INFORME DE HITO DE CONTROL N° 4902-2020-CG/GRAN-SCC

PROCEDIMIENTO DE CONTRATACIÓN Y EJECUCIÓN DE LA IOARR “REMODELACIÓN DE AMBIENTE COMPLEMENTARIO; ADQUISICIÓN DE PULSIOXÍMETRO, NEBULIZADOR, ESTERILIZADOR CON GENERADOR ELÉCTRICO, EQUIPO DE RAYOS X PORTÁTIL, ELECTROCARDIOGRAFO DE TRES CANALES, DESFIBRILADOR; ADEMÁS DE OTROS ACTIVOS EN EL HOSPITAL REGIONAL – ELEAZAR GUZMÁN BARRÓN – DISTRITO DE NUEVO CHIMBOTE, PROVINCIA DEL SANTA, DEPARTAMENTO DE ANCASH”

HITO DE CONTROL N° 1:
RECEPCIÓN DEL COMPONENTE 001: INFRAESTRUCTURA

Fotografía n.º 1
Vista del área de Hospitalización n.º 1

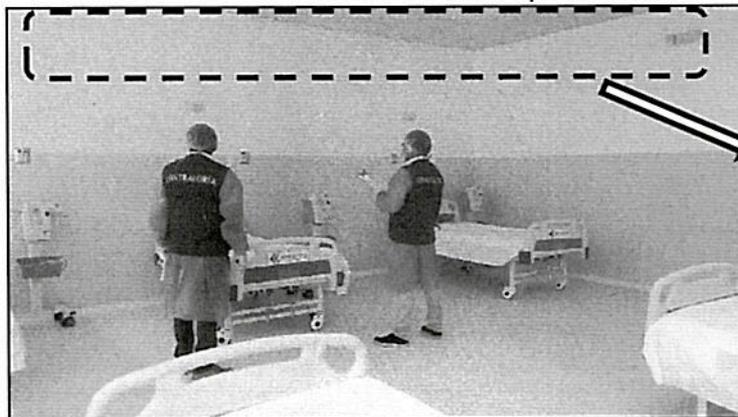
No se evidencia sistemas mecánicos de extracción de aire ni sistemas de climatización.

Fotografía n.º 2
 Vista del área de Hospitalización n.º 2

No se evidencia sistemas mecánicos de extracción de aire ni sistemas de climatización.

De lo mencionado anteriormente, se puede advertir que la infraestructura hospitalaria que será usada para pacientes con COVID-19, no cuenta con instalaciones de sistemas de ventilación mecánica (inyección y extracción de aire), para el cumplimiento de la contención y de las medidas de bioseguridad; a pesar que, el Plan Regional de Reforzamiento de los Servicios de Salud y Contención del Coronavirus (COVID-19) en la Región Ancash, señala en sus objetivos específicos, entre otros el siguiente:

Consecuentemente, se evidencia que el expediente técnico, se aprobó sin proyectar la ejecución de un sistema de contención de aires contaminantes e instalaciones de sistemas de climatización, en las salas de hospitalización n.ºs 1 y 2 para pacientes COVID-19.

Figura n.º 3**Dimensiones del corredor de acceso a los ambientes**

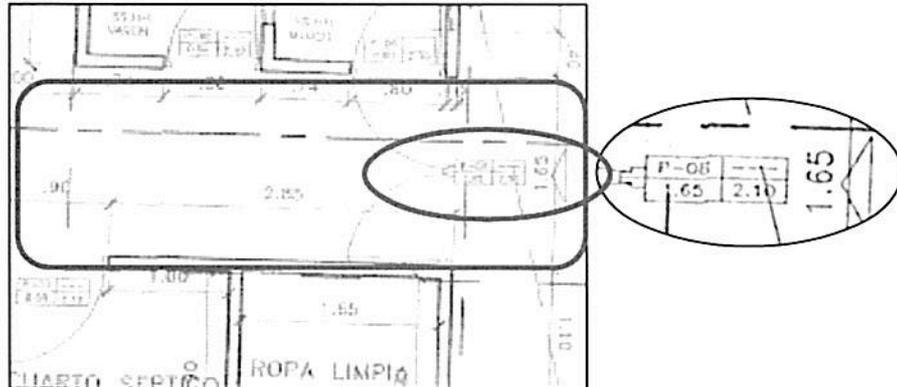
Al respecto, el numeral 6.2.1.1. Flujos de circulación, de la Norma Técnica de Salud, establece que los corredores de circulación interior, deberán tener un ancho mínimo de 2,40 m libres entre muros.

En ese sentido, el ancho de circulación considerado en el diseño de la infraestructura hospitalaria y que fue ejecutado por el contratista, incumple lo establecido en la cita norma.

Figura n.º 4
Dimensiones del corredor de acceso a los ambientes

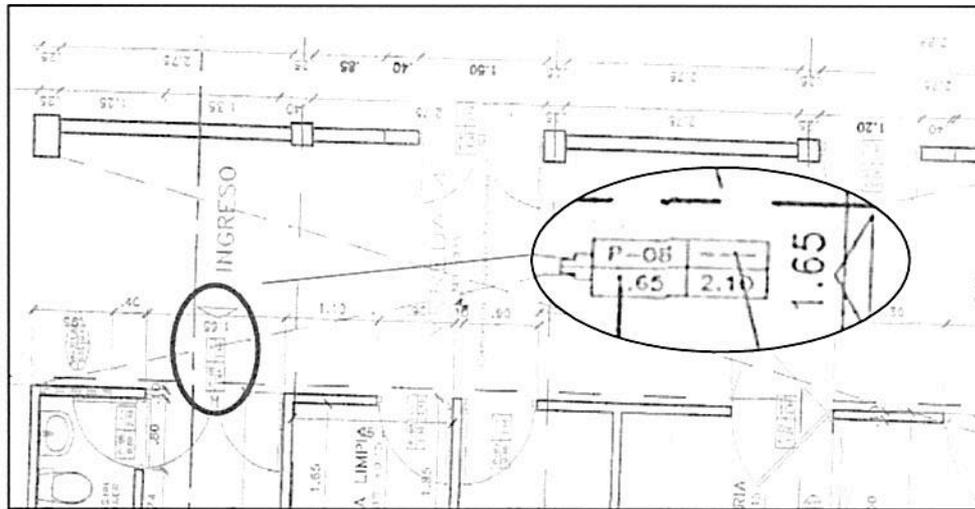
De la revisión del plano denominado "Planta General A-01" del expediente tecnico y de la inspección física realizada el 21 de mayo de 2020, se pudo corroborar que la puerta de ingreso posterior a la infraestructura "P-08" mide 1,65 m, tal como se muestra a continuación:

No obstante, en el anexo n.º 1 del numeral 6.2.1.10. de la Norma Técnica de Salud, estableció que el ancho mínimo para ingresos principales es de 1,80 m; destacándose que, para el presente caso, la puerta principal, se ubica en la zona posterior de la infraestructura; en ese sentido, no se habría cumplido con lo establecido en la cita norma.

Fotografía n.º 4:
Vista de las puertas de hospitalización

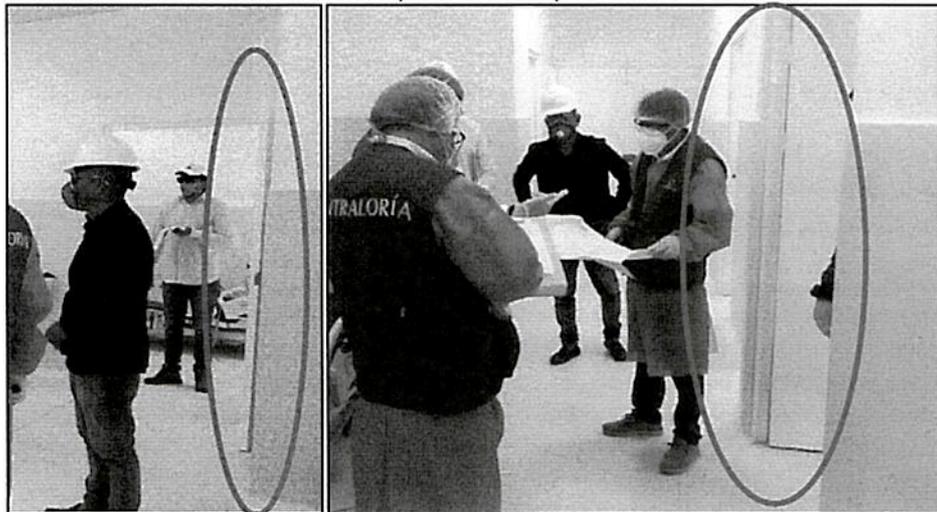
Así también, durante la citada inspección de campo, se pudo corroborar que las puertas por donde transitarán las camillas y los muros ortogonales ubicados en el tránsito de camillas, no cuentan con elementos de protección, tal como se muestra a continuación:

Cabe precisar que, la Norma Técnica de Salud (NTS) n.° 110-MINSA/DGIEM-V.01, señala que: "... Todas las puertas donde se exija el tránsito de camillas deben estar protegida con lamina de acero inoxidable a una altura no menor a 1,00 m. (...) En los muros cuyas aristas ortogonales ubicadas en el tránsito de camillas será obligatorio protegerlos contra el choque de camillas o sillas de ruedas con un protector de esquinas a una altura de no menor de 1,00 m...".

Al respecto, se advierte que las especificaciones técnicas y planos del expediente técnico aprobado, no se han considerado, la protección de las puertas con láminas de acero inoxidable a una altura no menor a 1,00 m; en ese sentido, no se habría cumplido con lo establecido en la cita norma.

Plano de Equipamiento EQ-01 del Expediente técnico
Áreas de Hospitalización n.º 2 no cuentan con servicios higiénicos ni closet para ropa de pacientes dentro de su ambiente

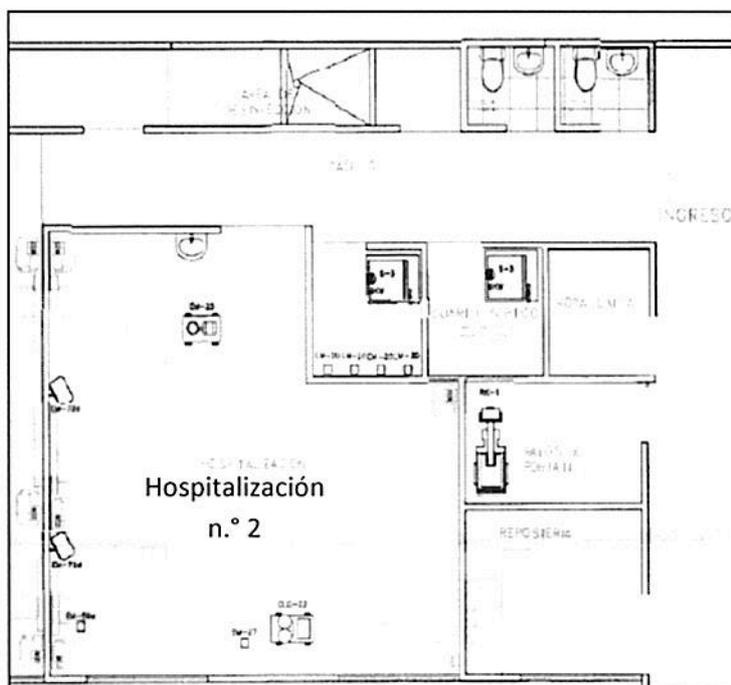
De la revisión al expediente técnico aprobado, se advierte que en su diseño no se consideró servicios higiénicos para pacientes y closets, dentro de los ambientes de Hospitalización n.°s 1 y 2, conforme se evidencia en las imágenes de los planos siguientes:

Al respecto, el numeral 6.4.5.3 de la Norma Técnica de Salud n.º 110-MINSA/DGIEM-V.01: "Infraestructura y Equipamiento de los Establecimientos de Salud del Segundo Nivel de Atención", establece que la sala de Hospitalización de adultos, debe contar con servicio higiénico completo (incluye ducha) y pulsador de llamada de emergencia, asimismo, señala que, se debe disponer de un clóset para ropa de pacientes.

Cabe precisar que, el expediente técnico solo contempló servicios higienicos en el área de descanso médico, y dos medios baños (inodoro y lavatorio) en la zona posterior.

Fotografías n.ºs 5, 6, 7 y 8

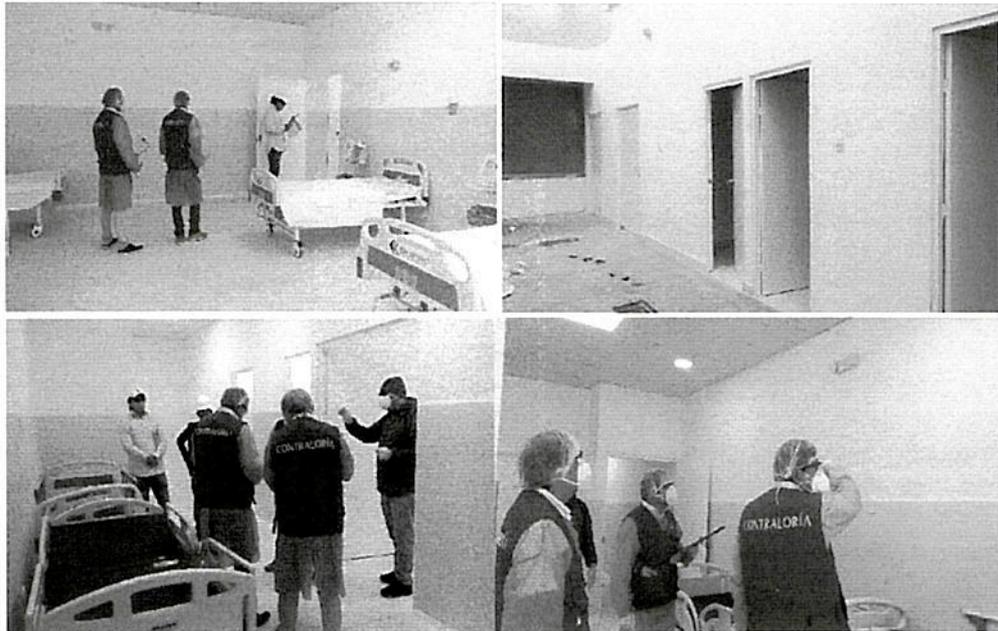
Complementariamente, en la inspección física a la infraestructura hospitalaria, se pudo verificar que no se ha colocado ninguna señalización; además de la revisión del plano denominado "Señalización P-01" se pudo advertir que éste corresponde solo a la señalización de evacuación y seguridad en edificaciones, conforme se muestra en las fotografías siguientes:

Figura n.º 7
Corte B-B, del Plano de Corte y elevaciones A-02, del expediente técnico

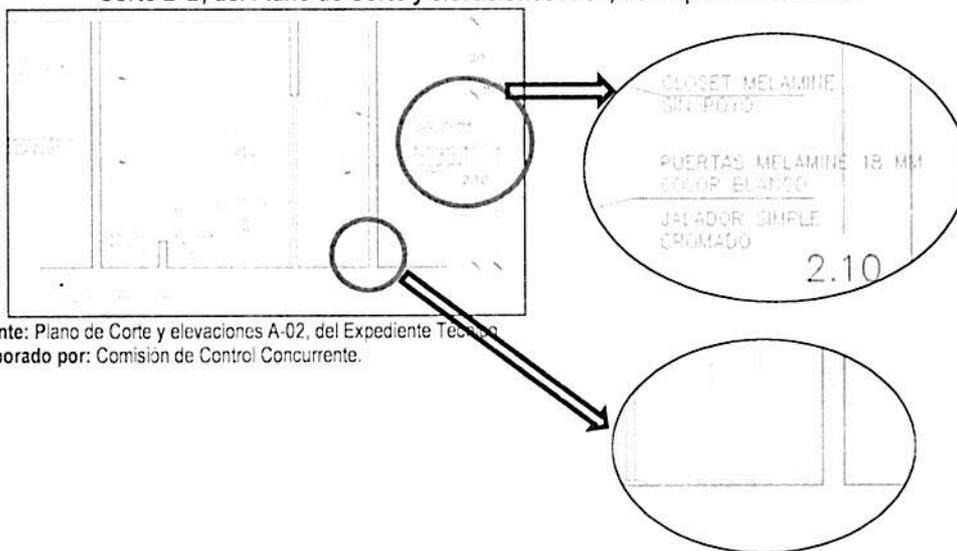
De la revisión del plano de corte y elevaciones "A-02", del expediente técnico aprobado, se evidencia que se proyectó la ejecución de closets de melamine, en los ambientes de descanso médico, tal como se muestra a continuación:

Clóset en el Plano de Planta General A-01, del Expediente Técnico

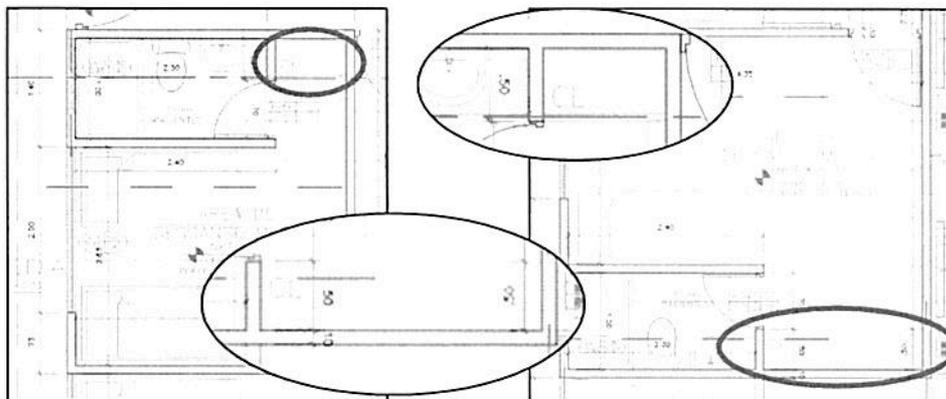
Asimismo, se verificó que en el plano se señala como "CL" al clóset de melamine, describiendo la puerta de melamine 18mm color blanco, con un jalador simple cromado, la nomenclatura "CL" también se puede apreciar en el plano de Planta General A-01, en las dos áreas de descanso médico, tal como se muestra a continuación:

En ese sentido, debido a que el sistema de contratación se encuentra a suma alzada y estando señalados los clóset en los planos del expediente técnico correspondería al contratista ejecutarlos.
